中国電力・山口県・国は  
上関原発を「運転を開始した日まで指定」  
という制度の中に閉じ込めています

# 審議会の名前を「地盤耐震意見聴取会」といいます

中国電力が上関原発の「設置許可申請書」を出したのは 2009年12月

地すべり地形判読図

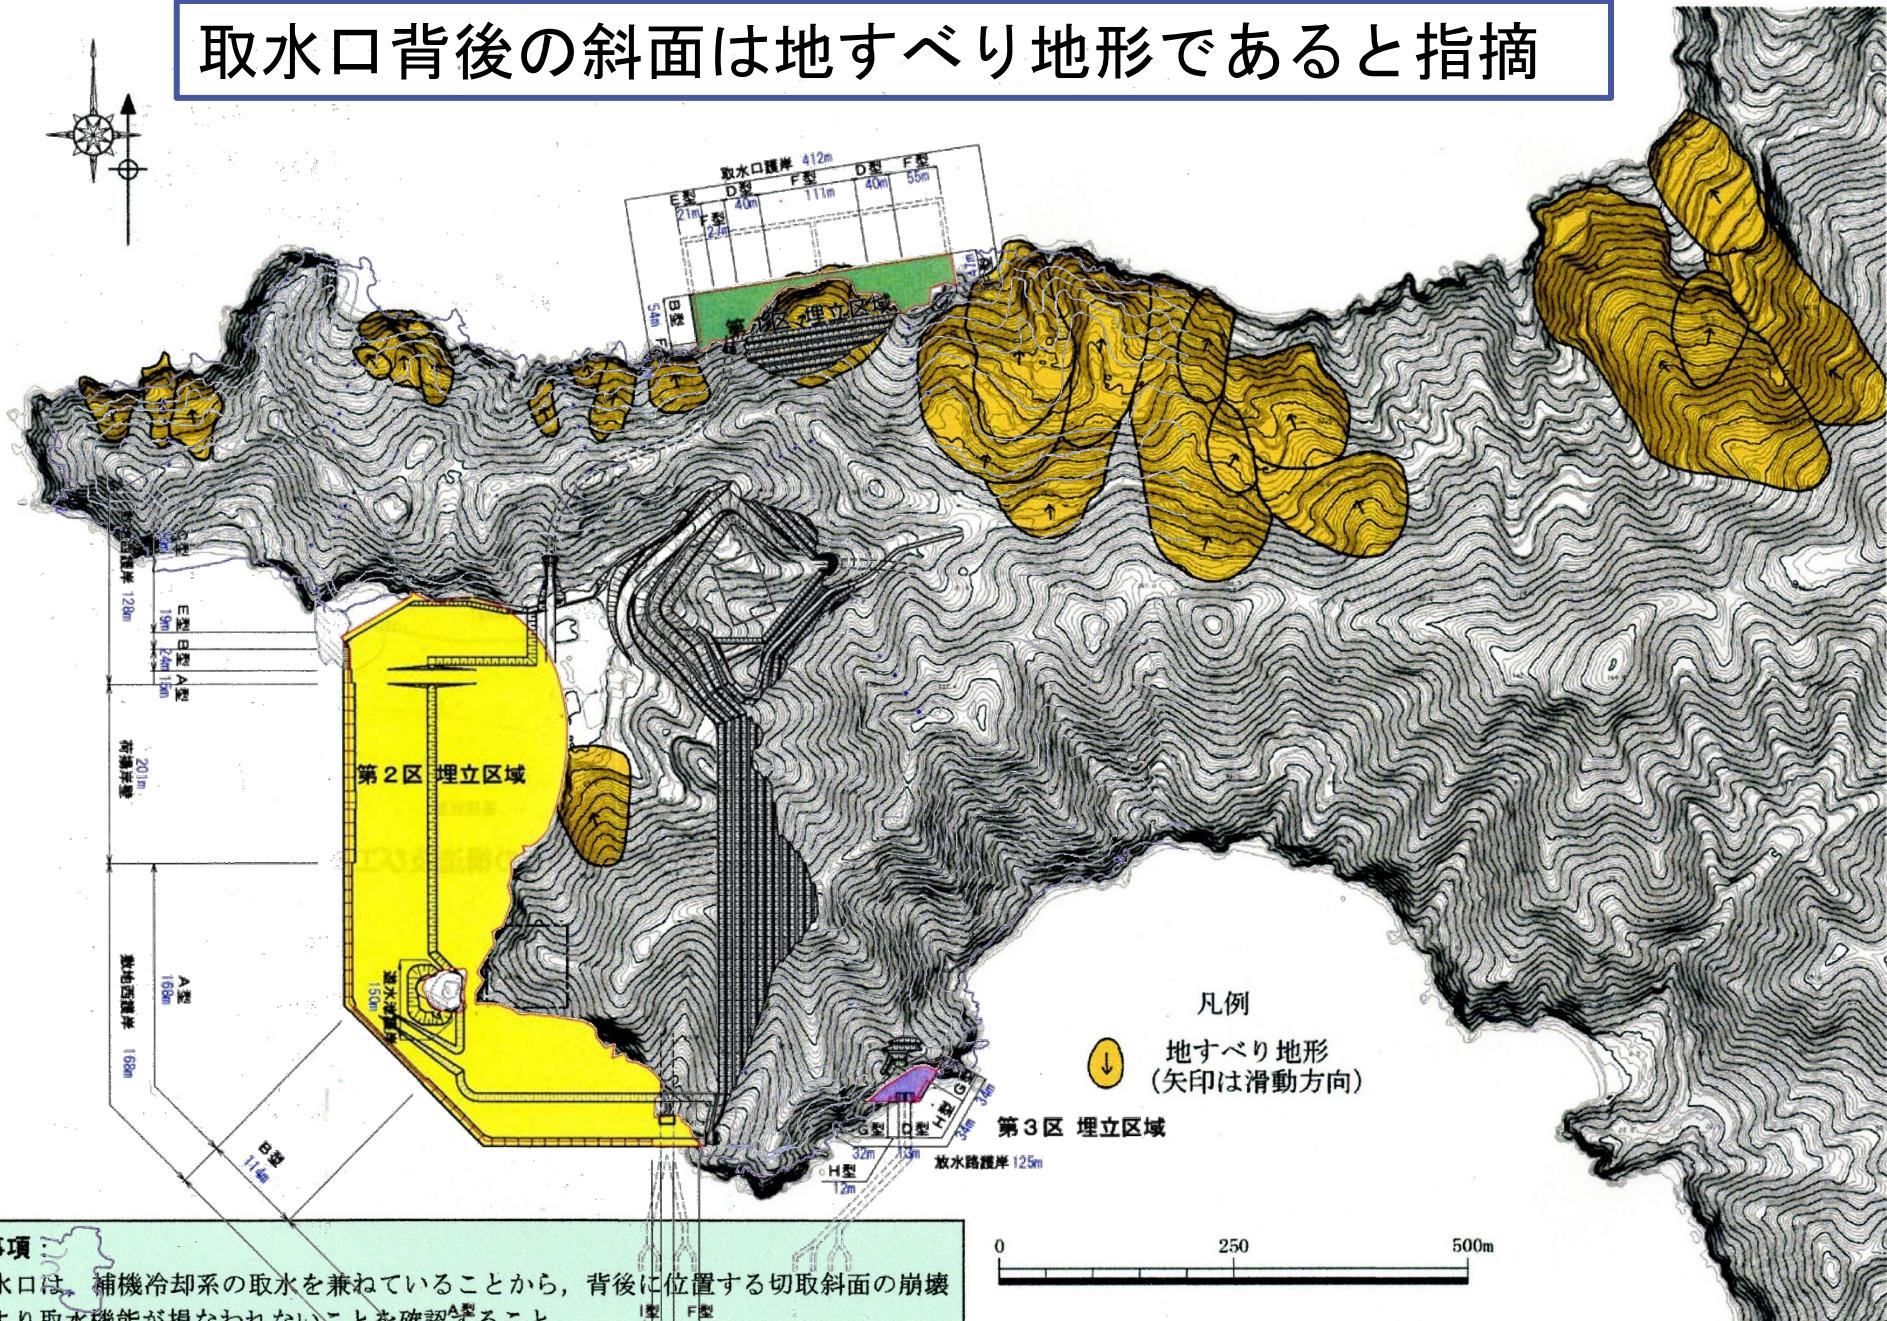
24 ページでございます。これは 24 ページ、25 ページ、同じ指摘でございまして、この取水口の件でございます。24 ページごらんになっていただきますと、取水口の予定地がちょうど敷地の北の部分でございます。25 ページが今度は地すべり地形の判読図でございまして、ちょうどこの地区が地すべり地形ということでの指摘でございまして、ここにございましたように 取水口は補機冷却系の取水を兼ねていることから、背後に位置する切り取り斜面の崩壊により、取水機能が損なわれないことを確認することという指摘でございます。 これにつきましては、取水口を沖に出すことによりまして、取水機能が確保できる設計とすることを後日説明させていただくこととしてございます。

それから、24、25 ページにつきましては、ちょっと文言的に言いますと、「背後に位置する切り取り斜面の崩壊等により」というのは気をつけていただきたいと思います。心配しているのは、25 との関係もございますけれども、用地取得されていないということは解析用物性値がきちんと得られますかということですね。私、基本的には、これは計画というか、レイアウトが悪いと思っているんです。

それから「崩壊等」については「等」という言葉を入れて、なおかつ安定解析とか、そういうことも含めてもう少し審査を進めていきたいというふうに考えてございます。 72回・11ページ
